COMUNE DI SCHIO

VERBALE DI DELIBERAZIONE DEL CONSIGLIO COMUNALE

OGGETTO: VARIANTE PARZIALE N. 22 AL P.R.G. AI SENSI DELL'ART. 50, COMMA 3, DELLA L.R. N. 61/1985 – MODIFICHE RELATIVE ALLA PEREQUAZIONE N. 11 - CONTRODEDUZIONI ALLE OSSERVAZIONI.

VARIANTE PARZIALE N° 22 AL P.R.G.
AI SENSI DELL'ART. 50, COMMA 3, DELLA L.R. 61/85

Modifica della Perequazione n° 11 - area unitaria 1

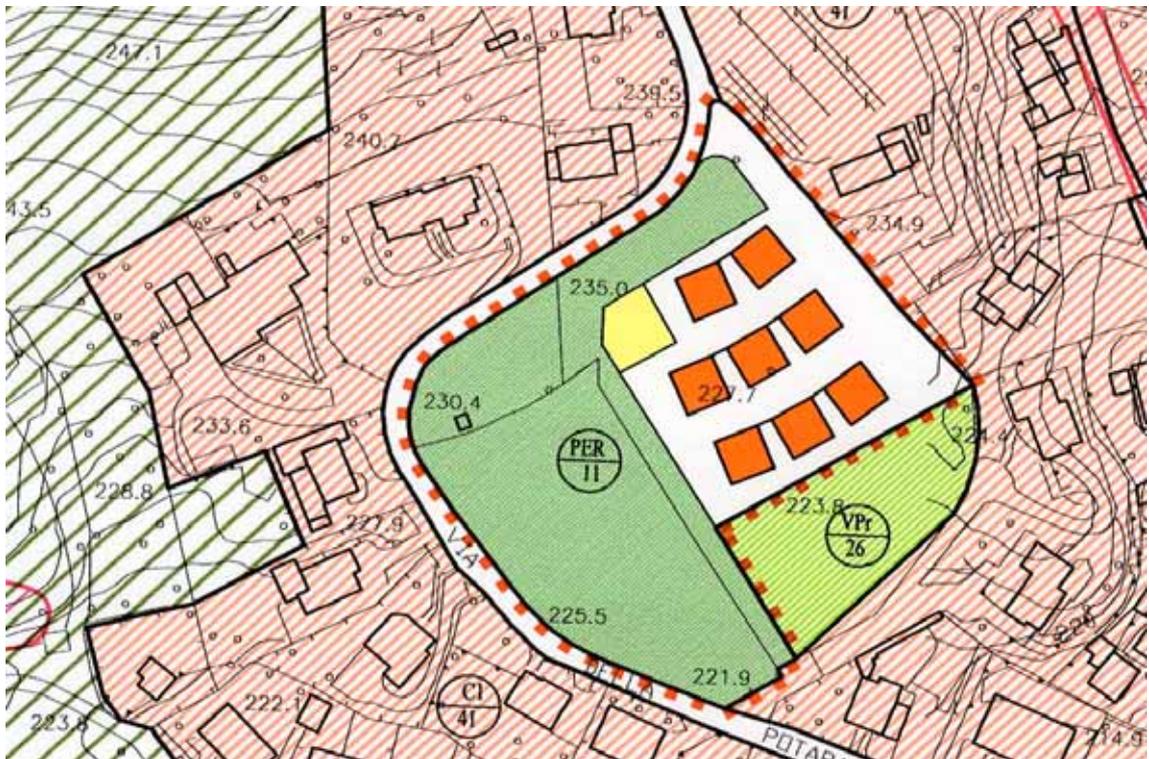
<i>Modifica della scheda 11c</i>	
PRESCRIZIONI VIGENTI	<p>L'edificazione entro la presente perequazione, ferma restando la cubatura massima edificabile stabilita sulla base degli indici assegnati a ciascun area unitaria, dovrà rispettare le seguenti norme:</p> <ul style="list-style-type: none"> - sull'area unitaria 1 la superficie edificabile "Se" non dovrà superare il 30 % della "St" relativa all'area con valenza paesaggistica, l'area da tenere libera da edificazione è quella a Nord dell'allineamento dato dalla viabilità esistente individuata come area unitaria n. 6, mentre verso Est dovrà rispettare le indicazioni riportate nella presente scheda. I nuovi edifici dovranno avere accesso da Via Maso dalla Vecchia La proposta volumetrica non prevede l'edificazione sul terreno racchiuso tra le attività produttive esistenti. La sua destinazione sarà definita dallo strumento attuativo; - Le aree indicate con i n° 2, 3 e 4 dovranno rimanere libere da edificazione; <p>I percorsi ciclo-pedonali da realizzare ai sensi dell'art. 5, comma 10 delle NTA dovranno essere ricavati nell'area unitaria 1 per collegare Via SS. Trinità e Via Maso Dalla Vecchia;</p>

PROPOSTA DI VARIANTE A SEGUITO ACCOGLIMENTO OSSERVAZIONI PERTINENTI	<p>L'edificazione entro la presente perequazione, ferma restando la cubatura massima edificabile stabilita sulla base degli indici assegnati a ciascun area unitaria, dovrà rispettare le seguenti norme:</p> <ul style="list-style-type: none"> - Il piano attuativo dovrà far proprie e sviluppare le opere di mitigazione idraulica previste nello studio di compatibilità idraulica redatto ai sensi della D.G.R.V. 3637/2002. - Sull'area n° 1 devono essere collocati circa i 2/3 del volume complessivo attribuito alla perequazione. L'altezza in gronda non dovrà superare 8,50 m. - L'area da tenere libera da edificazione è quella a Nord dell'allineamento dato dalla viabilità esistente individuata come area unitaria n. 6, mentre verso Est dovrà rispettare le indicazioni riportate nella presente scheda. I nuovi edifici dovranno avere accesso da Via Maso dalla Vecchia. La rete delle connessioni ciclabili e pedonali e le aree a verde dovrà essere progettata in modo da garantire un'ampia accessibilità partendo da via Maso Dalla Vecchia, collegandole in sicurezza e comprendendo la congiunzione con via SS Trinità. - Le aree indicate con i n° 2 e 3 dovranno rimanere libere da edificazione. - Sull'area n° 4 deve essere collocato circa 1/3 del volume complessivo attribuito alla perequazione. - Gli edifici non potranno superare i due livelli fuori terra, dovranno essere realizzati secondo i principi della sostenibilità e con i criteri dell'architettura bio ecologica. - Dovrà essere mantenuta a verde la parte verso via della Potara, arredandola con essenze arboree locali e dotandola di una rete pedonale e ciclabile che costeggia via della Potara e si sviluppa nella parte interna, cercando soluzioni per connettere via Roncalti. <u>La parte esterna all'ambito di perequazione dev'essere supportata da un'adeguata indagine conoscitiva dello stato di fatto al momento della formazione del piano attuativo, da cui emergano anche gli aspetti altimetrici, l'ubicazione dell'edificato esistente, l'assetto delle proprietà ... ed ogni altro elemento utile ad un'attenta valutazione della fattibilità di tale percorso e della conseguente soluzione da scegliere.</u> Tale rete di connessione ciclo-pedonale deve essere progettata tendendo ad un'ampia accessibilità e riservando particolare attenzione agli aspetti legati alla sicurezza. <u>Il collegamento carraio con via della Potara deve adottare tutti gli accorgimenti per garantire condizioni di visibilità e sicurezza.</u>
